改善箇所説明図

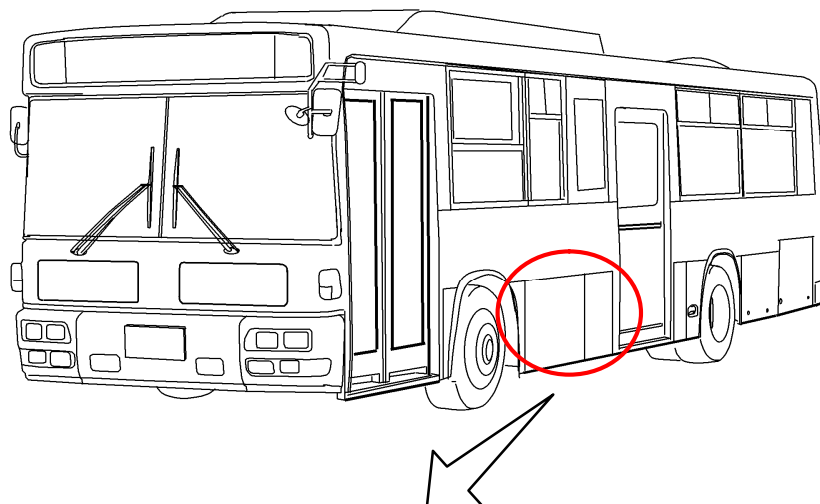
路線バスの燃料タンクにおいて、燃料タンクの緩衝ラバーの形状が不適切なため、燃料タンクバンドを締め付けると、燃料タンクの端部に過大な応力が発生することがある。そのため、そのままの状態で使用を続けると、車両走行時の振動等により燃料タンクに亀裂が入り、最悪の場合、燃料が漏れるおそれがある。

改善の内容:
 全車両、緩衝ラバーと燃料タンクブラケットを対策品に交換するとともに、燃料タンクと燃料タンクバンドを新品に交換する。
